# DOCUMENTO DE JUSTIFICACIÓN DE PROPUESTA DE MODIFICACIÓN AL ANEXO 17 DEL ROBCP

Incorporación de aclaraciones aplicables a plantas de ciclo combinado operando con gas natural, y mejoras regulatorias en la implementación de auditorías para la determinación de los Costos Variables no Combustibles (CVNC) y Costos de Arranque y Detención (CAyD).

Octubre 2021

Figura 1: Curvas de carga de una unidad generadora incluyendo arranque, detención y esquemas de compensación aplicables

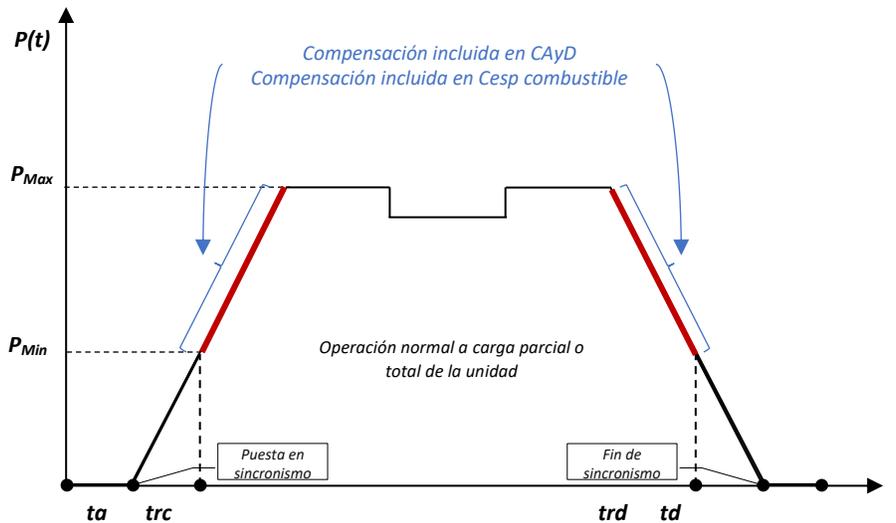
La delimitación de los tiempos de arranque y detención, hasta y desde el mínimo técnico de la unidad generadora ha sido propuesta en el marco de la "Propuesta de modificaciones al anexo 16 del ROBCP - Incorporación de la planta de ciclo combinado operando con gas natural y mejoras regulatorias en la implementación del procedimiento de auditorías de consumo de calor" y como consecuencia deberán considerarse modificaciones asociadas en el anexo 17.

En línea con los cambios propuestos para el anexo 16 en el documento antes referido, se propone delimitar todas las definiciones y cálculos vertidos en el anexo 17 referentes a la determinación del costo adicional de combustible durante el arranque y detención de las unidades térmicas, para que se considere que la rampa de toma de carga en el arranque finaliza cuando la unidad alcanza su potencia mínima operativa, esto considerando que desde ese punto es válida la curva de consumo de combustible y que a través del costo variable combustible real ya se compensa la pérdida de eficiencia de la unidad, en caso de aplicar. Una delimitación similar es propuesta para la rampa de bajada de carga, cuyo punto de inicio se plantea que sea la potencia mínima de la unidad generadora.

Figura 2: Distribución temporal de costo de intervenciones de mantenimiento y energía generada por la unidad

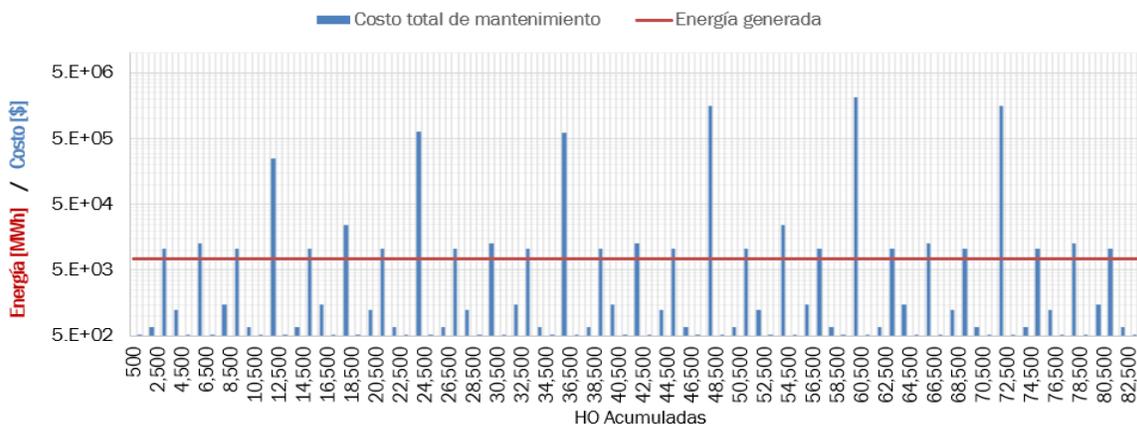
Es necesario resaltar que, aun cuando el mismo descuento a valor presente se aplica a los costos y la energía, estas variables no tienen idéntica distribución en el tiempo, pues las erogaciones por mantenimiento de la unidad dependen del tipo de intervención, mientras que la energía se distribuye uniformemente, al asumir que se mantiene el régimen de operación del año base. En la figura siguiente se presenta el comportamiento de ambas variables a manera ilustrativa.

El factor de ajuste que afecta a ambos términos es una exponencial decreciente, que asigna menor valor presente a las cantidades que se ubican a mayor cantidad de horas de operación acumuladas.

Figura 3: CVM resultante para diferentes ordenamientos de intervenciones de mantenimiento, en función de HO del año base

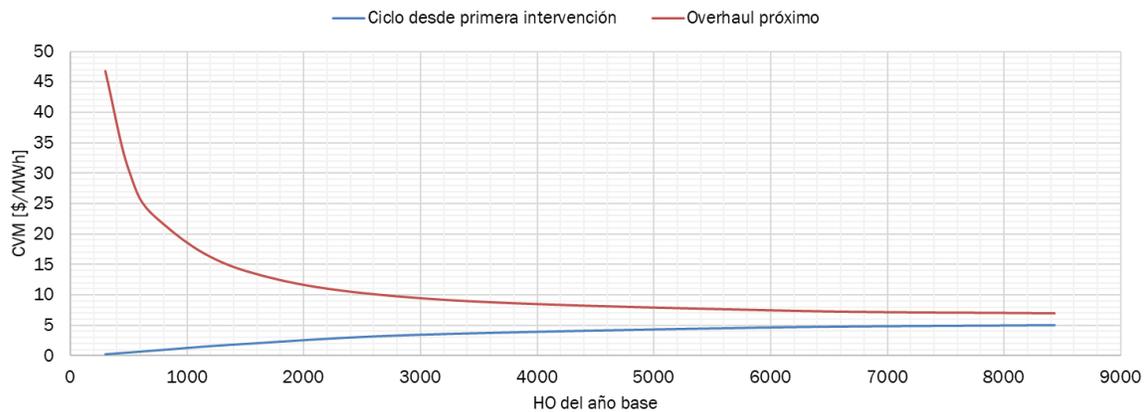
La notable diferencia de comportamiento que se da entre las cero y las 2000 horas de operación del año base se debe a que, al ubicarse el “overhaul” al inicio del ciclo de mantenimiento, los costos próximos tienen mayor peso y el valor presente del costo no se reduce en igual proporción al valor presente de la energía, con la disminución de la frecuencia de mantenimientos, presentando un incremento desproporcionado a bajo factor de despacho.

Por el anterior comportamiento se considera inadecuado el ordenamiento de los costos de mantenimiento de las diferentes intervenciones, comenzando con la siguiente intervención a ejecutar, puesto que cuando la unidad generadora ingresó en el sistema eléctrico (o a partir del inicio del funcionamiento del ROBCP) se realizó la auditoría para la determinación de los CVM, considerando el ciclo de mantenimiento completo, y los PM generadores comenzaron a percibir ingresos de forma permanente en función de los resultados de las auditorías y de la energía

Por las razones expuestas en la sección anterior y con el fin de garantizar un manejo financiero estable de los costos de las intervenciones del ciclo de mantenimiento, se propone considerar en el método del flujo de costos, un ordenamiento fijo y único, partiendo de las cero horas de operación de la máquina. Como referencia, en países con mercados de costos y metodologías similares para el cálculo del CVM, como lo son Chile y Perú, el ordenamiento de las intervenciones de mantenimiento parte del punto cero.
